計画図

3・2・212-47 八尾富田林線

変更の概要

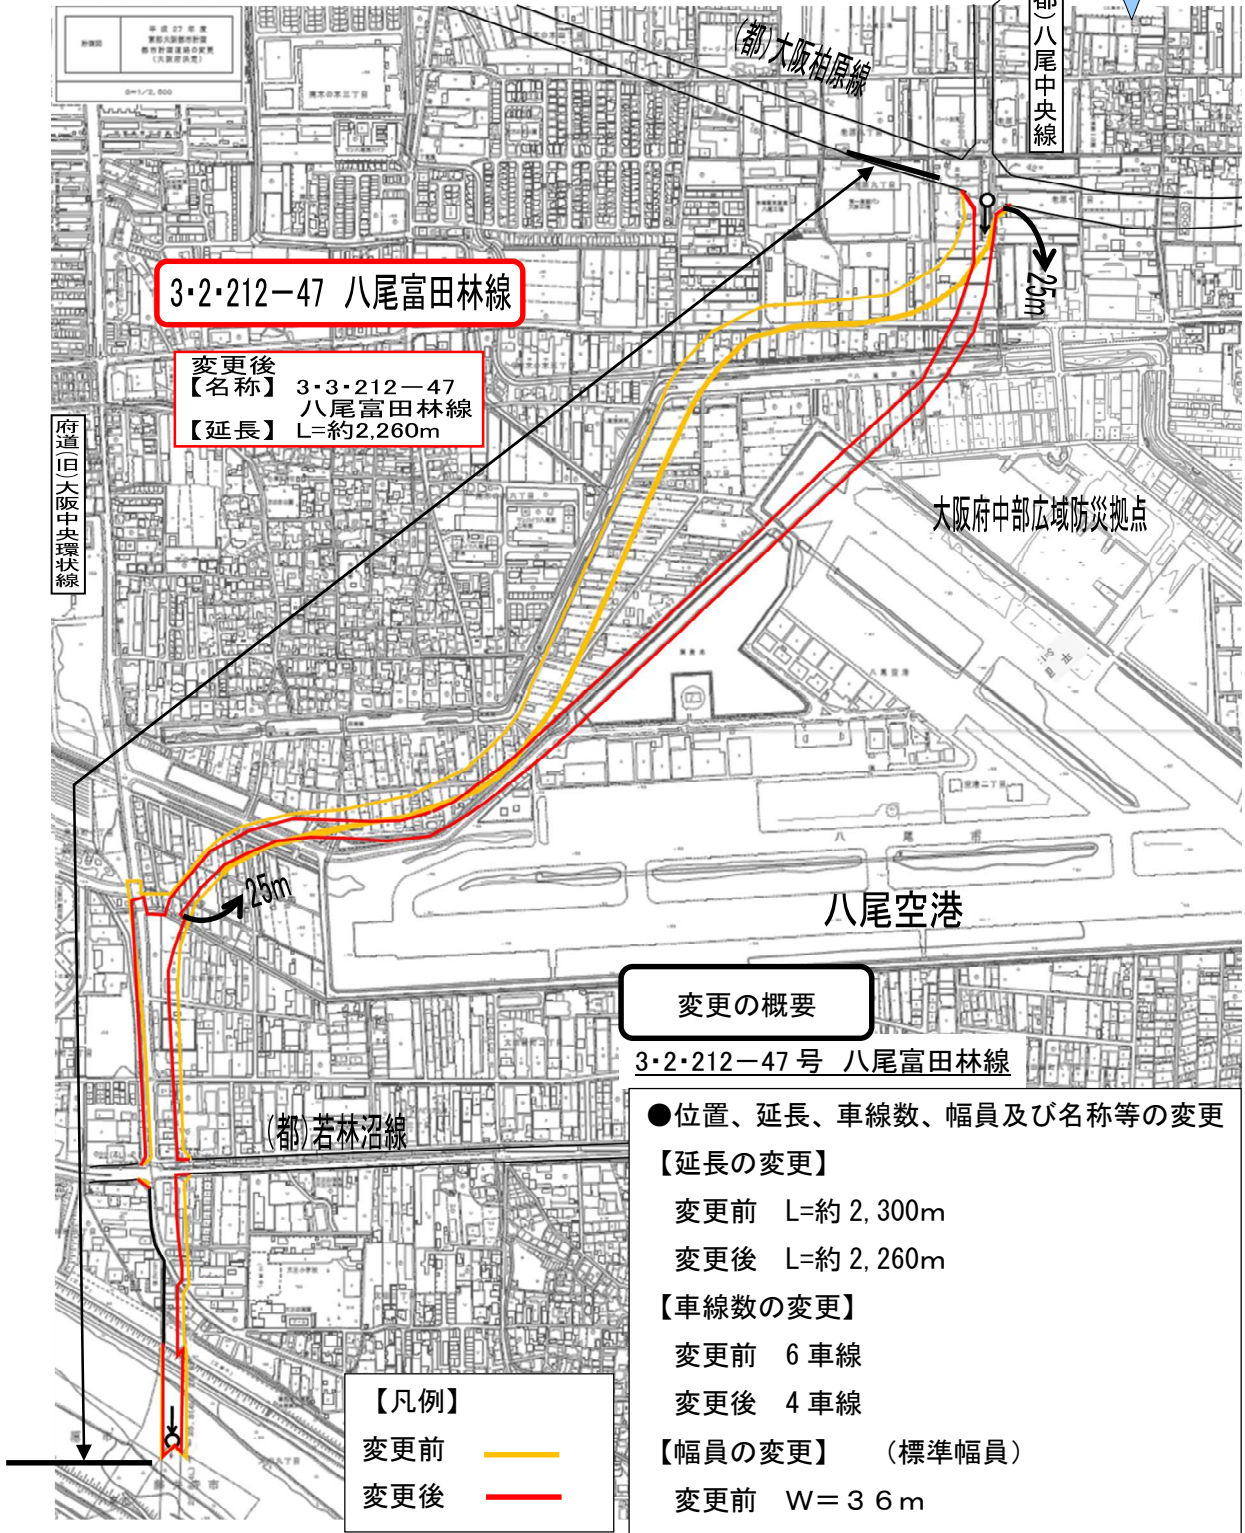
変更後
【名称】 3・3・212-47
八尾富田林線
【延長】 L=約2,260m

●位置、延長、車線数、幅員及び名称等の変更

【延長の変更】

変更前 L=約 2,300m
変更後 L=約 2,260m

【車線数の変更】

変更前 6車線
変更後 4車線

【幅員の変更】 (標準幅員)

変更前 W=36m
変更後 W=25m

【名称の変更】

変更前 3・2・212-47号八尾富田林線
変更後 3・3・212-47号八尾富田林線
